**Modulo per la presentazione delle osservazioni per i piani/programmi/progetti sottoposti a procedimenti di valutazione ambientale di competenza statale**

**ID: Codice procedura (ID\_VIP/ID\_MATTM): 12691**

**“Progetto di un impianto eolico denominato “Pitigliano” ubicato nei comuni di Pitigliano (GR) e Sorano (GR) costituito da 20 (venti) aerogeneratori di potenza nominale 7 MW per un totale di 140,0 MW con relative opere connesse ed infrastrutture indispensabili”**

**Immagine 3. Cumulo di una parte di impianti eolici, fotovoltaici e geotermici industriali in progettazione ed esistenti intorno all’eolico industriale “Pitigliano”.**

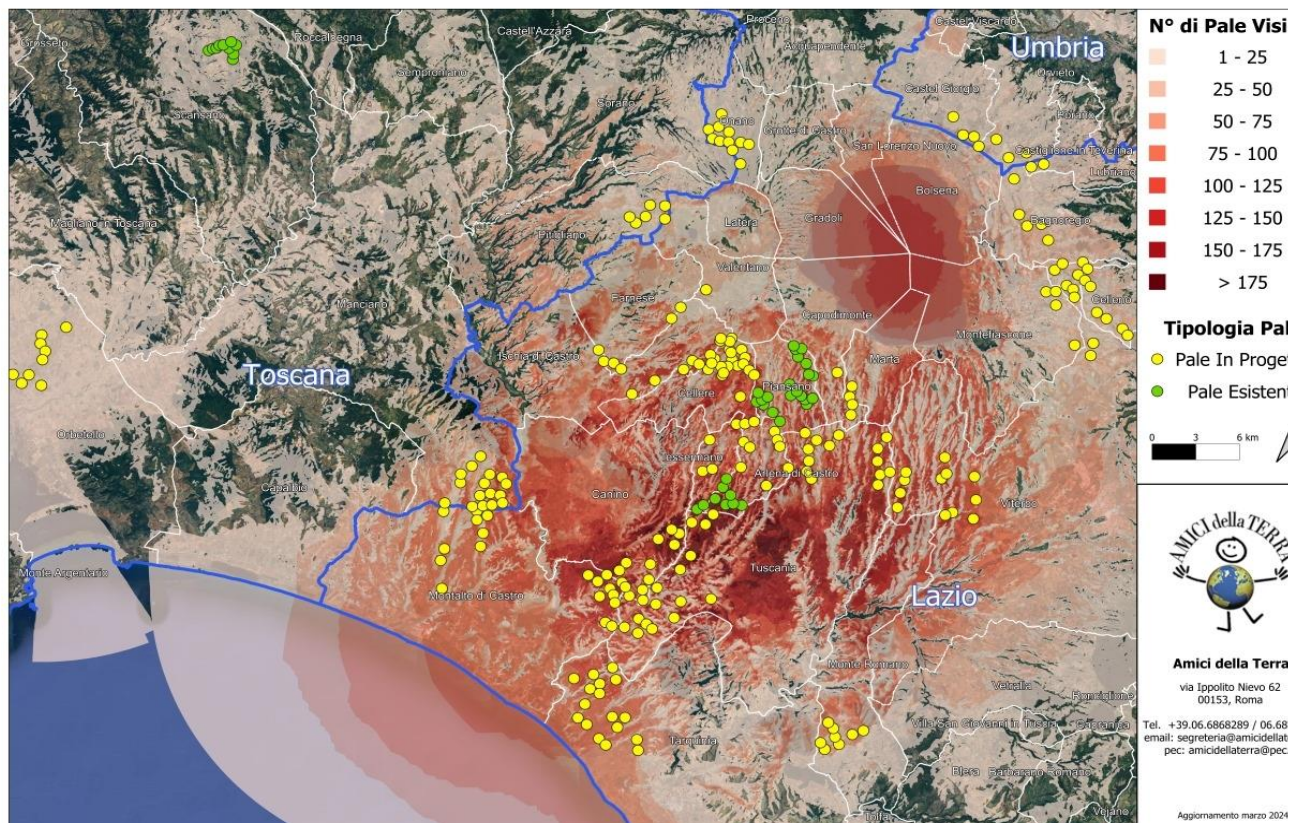
Beni Culturali “*Ambito paesaggistico, geologico e geomorfologico dell’orlo della caldera di Latera ...*” Non vengono nemmeno citati gli impianti eolici in progetto al MASE, il “Rempillo” (6 aerogeneratori) e un altro in verifica amministrativa di 14 aerogeneratori e 72, 6 MW. Ad oggi nei territori di Pitigliano, Sorano e in quello limitrofo potenzialmente potrebbero essere insediati 40 aerogeneratori alti 200 metri e larghi 170. Ma la proponente non cita neanche altri impianti che creerebbero il cumulo e quindi maggiore impatto. Infatti, sul territorio della “Città del Tufo” (Sorano e Pitigliano) impatterebbero anche l’impianto eolico “Montarzo” di Onano con 13 aerogeneratori con le dimensioni ricordate, l’altro eolico industriale nel territorio di Valentano con sette aerogeneratori (stesse dimensioni), gli impianti di Farnese con un minieolico di 3 Torri alte 60 metri già installate in località Poggio del Crognolo e l’impianto eolico industriale “Vallerosa” (7 aerogeneratori alti 200 metri e larghi 158 metri) in procedura VIA presso la Regione Lazio. Inoltre, altri impianti del minieolico già presenti a Valentano, Cellere e Piansano e due progetti eolici industriali con le stesse dimensioni (200 m x 170 m) nel Comune di Ischia di Castro. La valutazione del cumulo non prende neanche in considerazione gli impianti industriali di fotovoltaico e agrivoltaico in progetto a Farnese, Valentano, Ischia di Castro, Cellere. L’impianto geotermico in procedura Via al MASE, progettato nella Caldera di Latera. Quindi è stata effettuata una valutazione del potenziale impatto cumulativo non veritiera a dispetto di quanto affermato dalla proponente che sostiene di aver preso in considerazione uno spazio di 10 km intorno al suo impianto per gli impatti che si creerebbero.

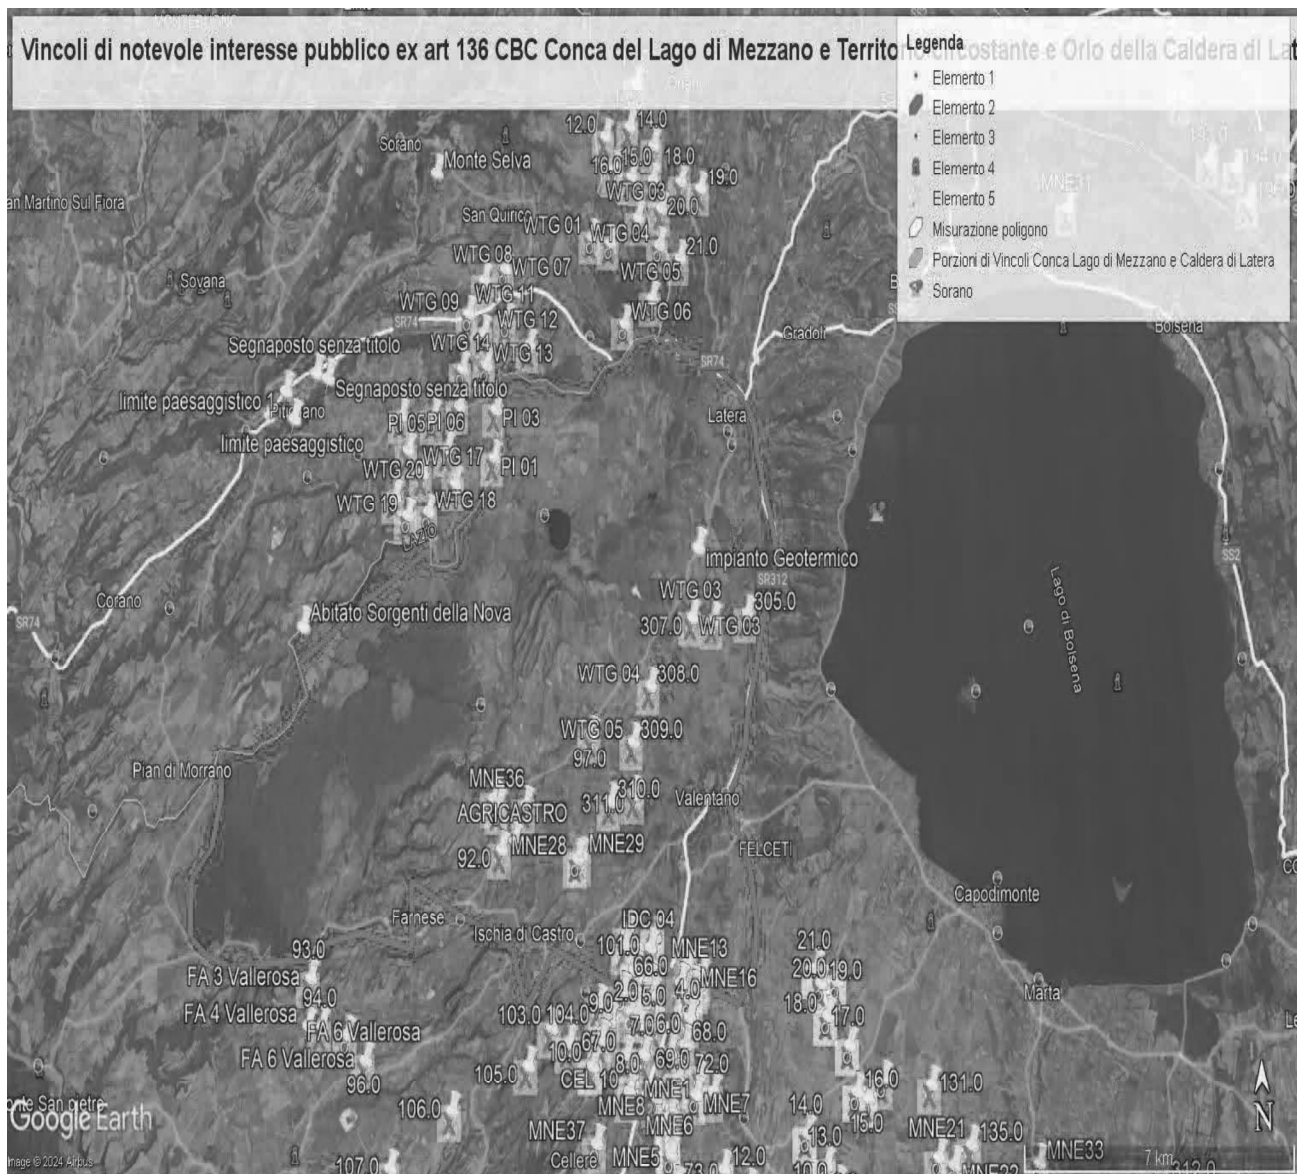
Al contrario si evidenzia che l'impianto eolico industriale citato non solo ricadrebbe con tutti e 20 gli aerogeneratori all'interno delle fasce di rispetto di 3 km di due vincoli paesaggistici di notevole interesse pubblico esistenti nella Regione Lazio e con una parte di essi nel vincolo paesaggistico del Centro abitato di Sorano ( GR) quindi in aree non idonee all'installazione di impianti di energia rinnovabile. Addirittura, alcuni aerogeneratori sarebbero ubicati a poche centinaia di metri dai perimetri dei due vincoli paesaggistici laziali ex art 136 del CBC.

Come è illustrato nell'immagine si ribadisce che l'impianto industriale "Pitigliano" ricade completamente all'interno delle fasce di rispetto dei due vincoli di notevole

**IMMAGINE n. 3 Impianto eolico industriale "Pitigliano" e distanze aerogeneratori dai Vincolo "Orlo della Caldera di Latera."**

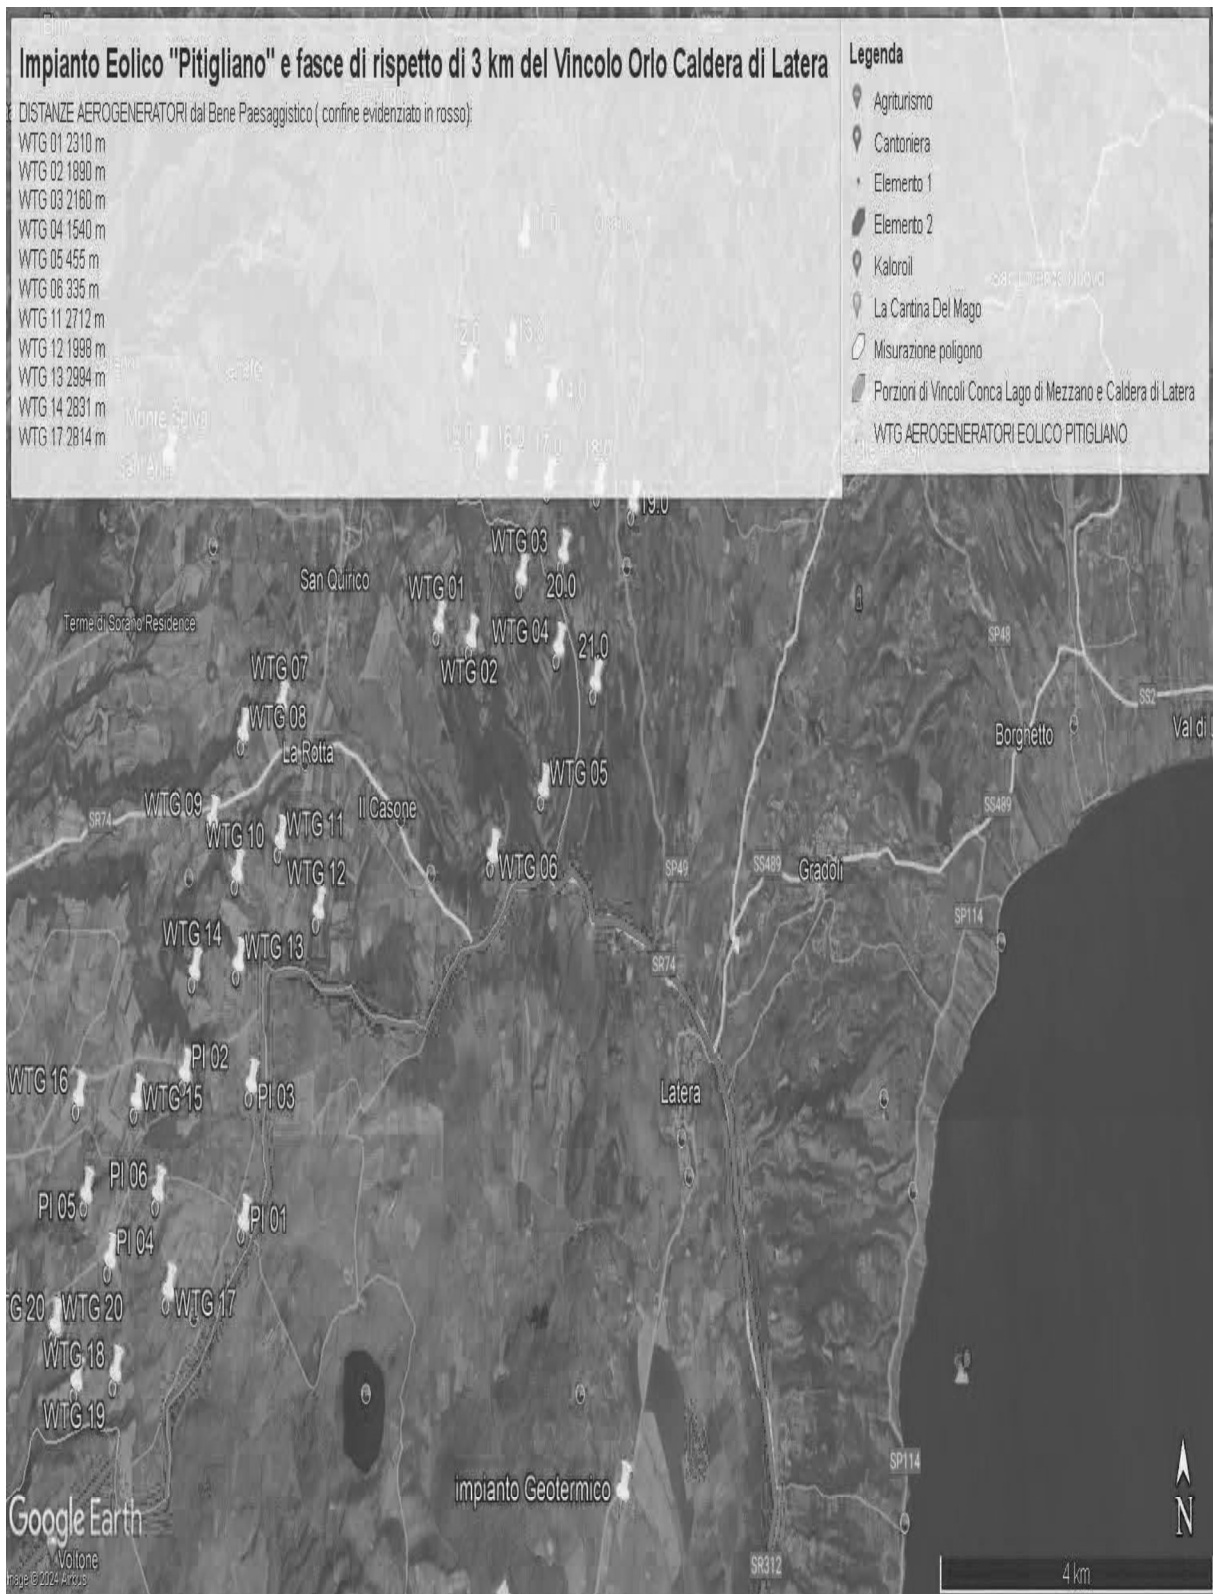
Concludendo, si evidenzia ancora che la proponente non effettuando la procedura prevista dalla Parte III delle Linee Guida nazionali ha ignorato un vincolo paesaggistico di notevole interesse pubblico istituito con un provvedimento del Segretariato regionale del Ministero della Cultura per il Lazio che ha emanato il Decreto di dichiarazione di notevole interesse pubblico n. 22 del 15.02.2024 ai sensi e per gli effetti dell'art. 136, co. 1, lett. c) e d) del decreto legislativo 22 gennaio 2004, n. 42, "Ambito paesaggistico, geologico e geomorfologico dell'orlo della caldera di

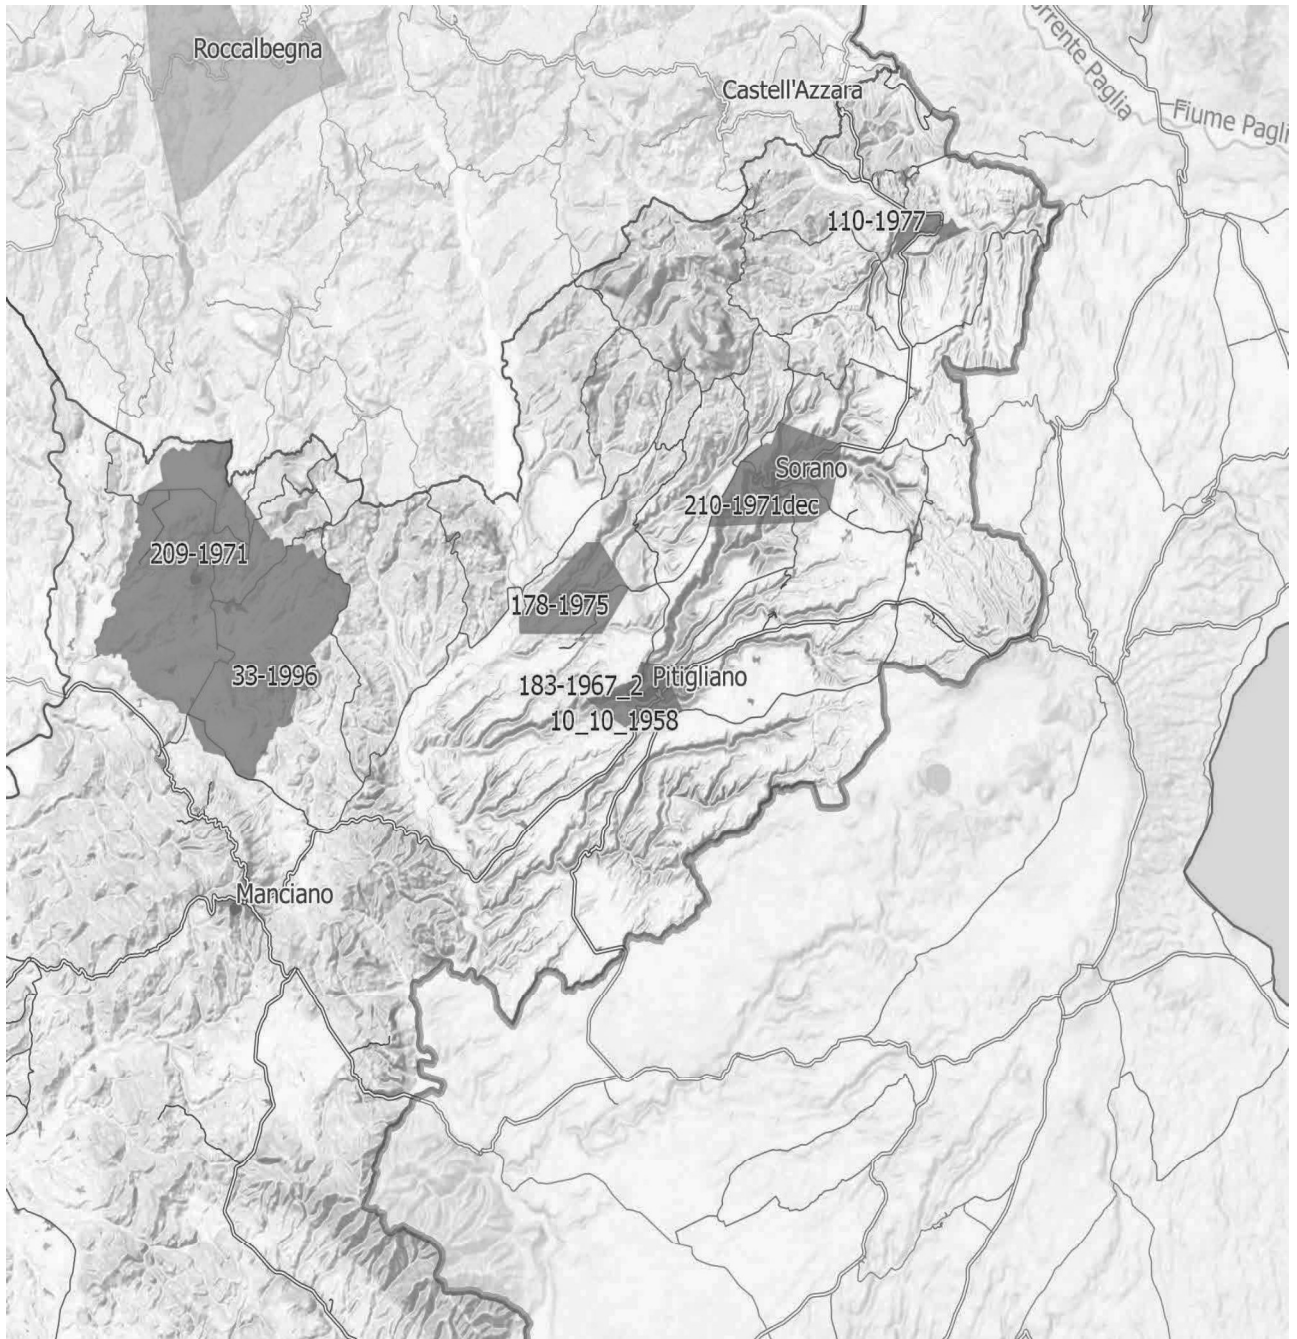
*Inoltre, come sostiene la Proponente parte dell'impianto si verrebbe a trovare a 3,5 km dal centro abitato di Sorano. Infatti, tre degli aerogeneratori WTG 08, 09, 10 sono addirittura all'interno delle fasce di rispetto dei 3 km del suo vincolo paesaggistico di notevole interesse pubblico ex art 136 del CBC. Si evidenzia che così si crea*

**IMMAGINE n 5.** Mappa eolici elaborata dall'Associazione Amici della Terra. La mappa evidenzia il cumulo degli impianti tra Lazio e Toscana.

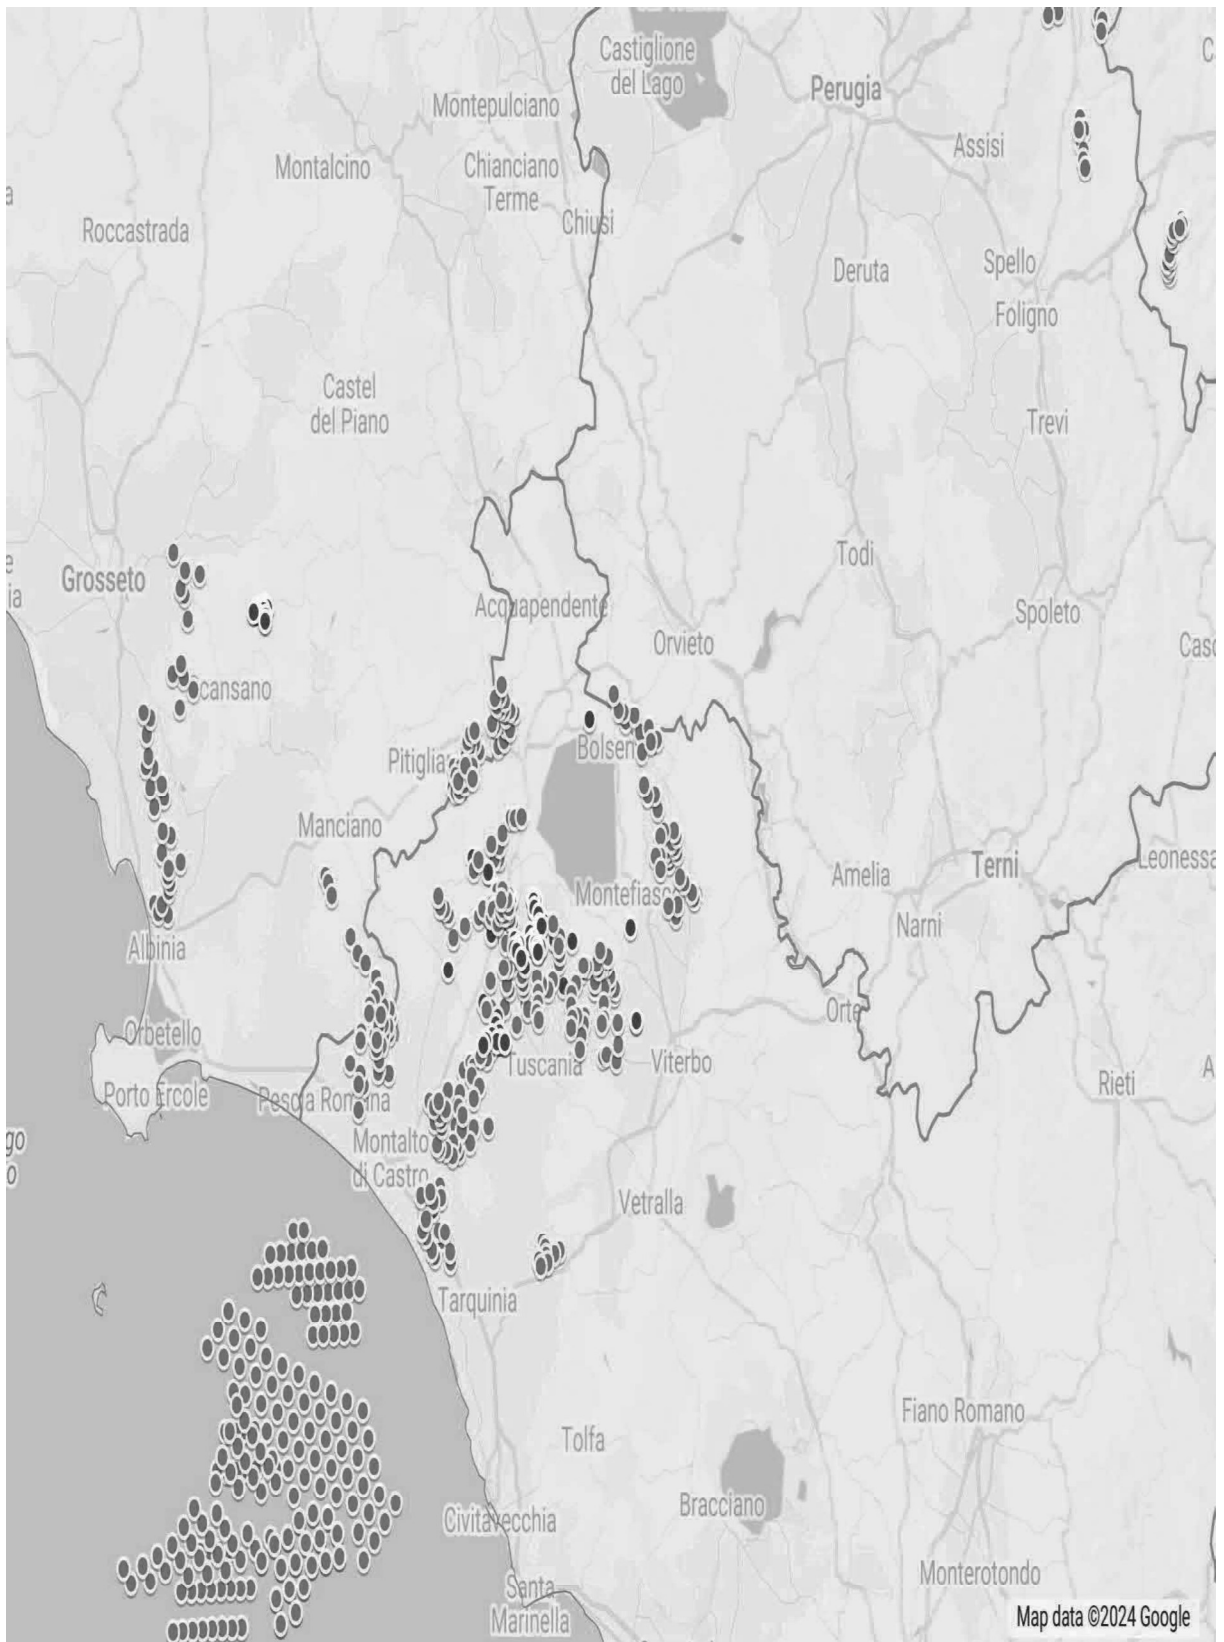
Riguardo al cumulo degli impianti FER, le mappe prodotte dalla proponente riguardano, come già evidenziato, soltanto una parte molto piccola degli impianti FER dell'area intermedia e vasta e in particolare di quelli eolici che contribuiscono a creare un notevole cumulo e la saturazione del territorio tosco laziale. Riguardo al cumulo dei soli impianti eolici si riporta la mappa dell'intervisibilità degli impianti eolici elaborata dall'Associazione nazionale “Amici della Terra”.

Se agli impianti eolici rappresentati qui sopra che non comprendono sia l'impianto eolico Pitigliano e le altre 14 pale del progetto eolico in verifica amministrativa sempre nel territorio di Pitigliano si aggiungono i migliaia di ettari (7000 fin'ora) di territorio occupato dagli impianti fotovoltaici e agrivoltaici e dalle altre tipologie appare chiaro il numero spropositato degli impianti FER nella bassa toscana e nella Tuscia.
